ASUNTO: REGISTRO DE ENTRADA 19 DE ENERO 2018. **PROYECTO ECOPARQUE ALBAIDA**

Que con fecha 19 de enero de 2018, D. Juan José Giner Fernández en nombre y representación de VYTRUSA ha presentado PROYECTO DE LAS OBRAS DE CONSTRUCCIÓN DE UN ECOPARQUE EN ALBAIDA (VALENCIA), así como PROYECTO DE LICENCIA AMBIENTAL del citado Ecoparque, solicitando la aprobación de la referida documentación y la autorización a VYTRUSA para que proceda a su presentación a trámite ante el Ayuntamiento correspondiente para la obtención de la autorización administrativa necesaria.

PRIMERO.- RESPECTO DEL PROYECTO DE CONSTRUCCIÓN.

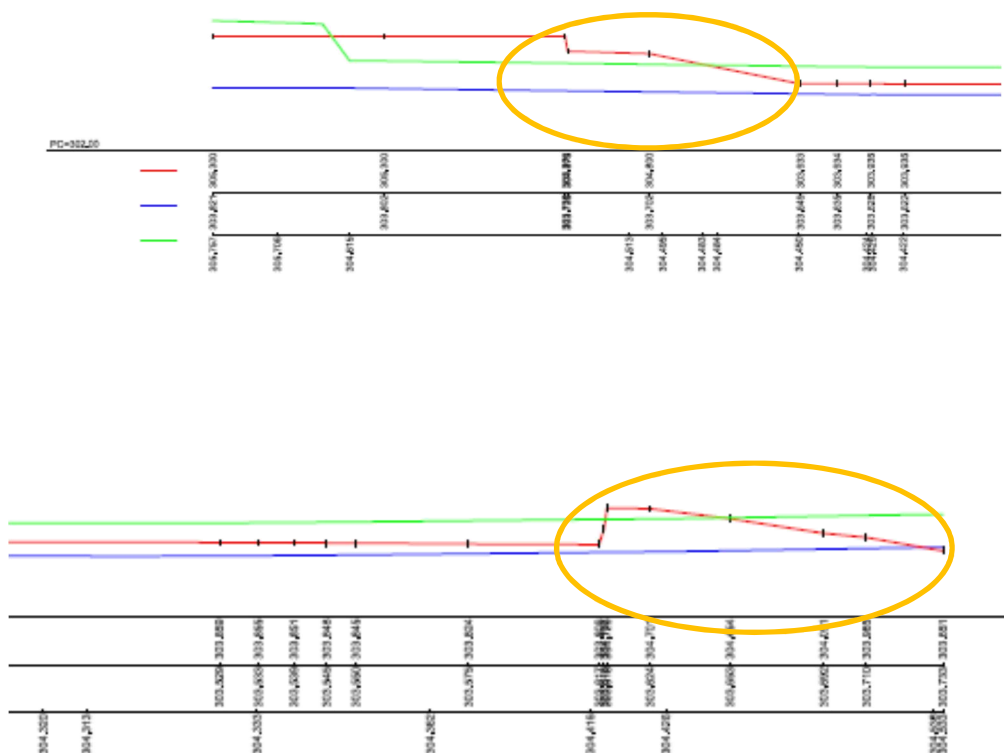
- Los planos 3.1 a 3.8 presentan una denominación errónea. Se deberá corregir.
- De la información aportada en las secciones transversales grafiadas en los planos 3.2 a 3.8 no parece deducirse la necesidad de proyectar muros de contención con

la altura prevista en el projecte. Con objeto de poner de manifiesto la altura necesaria para los muros en cuestión, se deberán incluir los mismos en las diferentes secciones transversales.

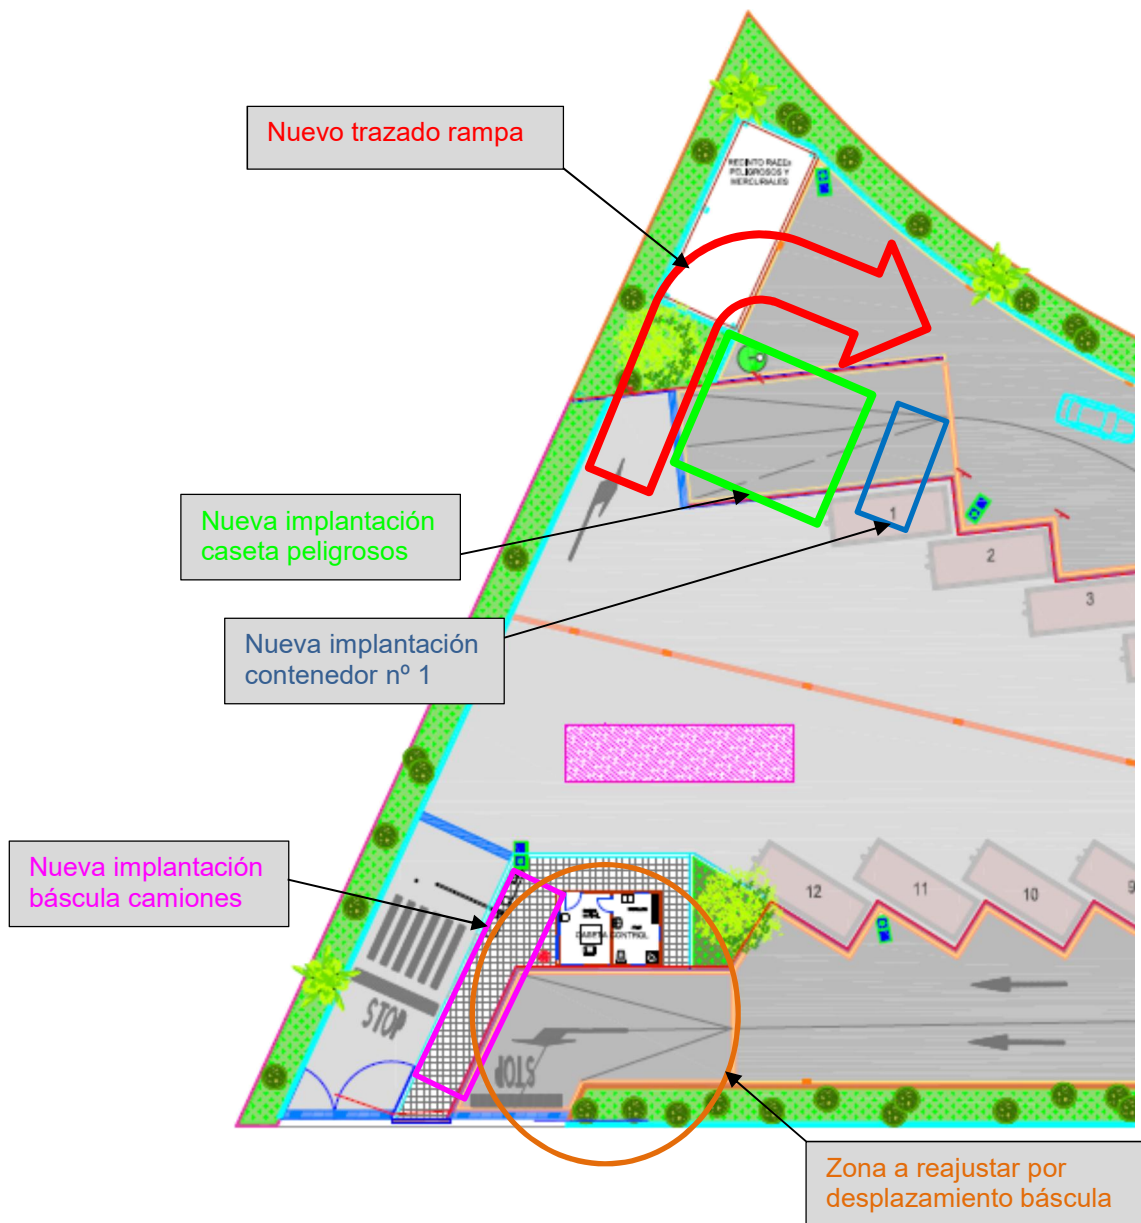
- En cualquier caso, se deberá tratar de limitar al máximo la altura de los muros de contención perimetrales, considerando para ello medidas como resolver mediante taludes las zonas ajardinadas perimetrales,.... En los casos en que las alturas de contención resultantes permitan la adopción de soluciones alternativas a los muros de hormigón armado, se deberán estudiar las mismas, de modo que se busque la solución económicamente más ventajosa (muros de bloques,...).
- En las secciones de los planos 3.2 a 3.8 se grafían de forma errónea las rampas de conexión entre las plataforma inferior y superior, tal y como se puede observar en las siguientes secciones a nivel de ejemplo:

Se deberá corregir.
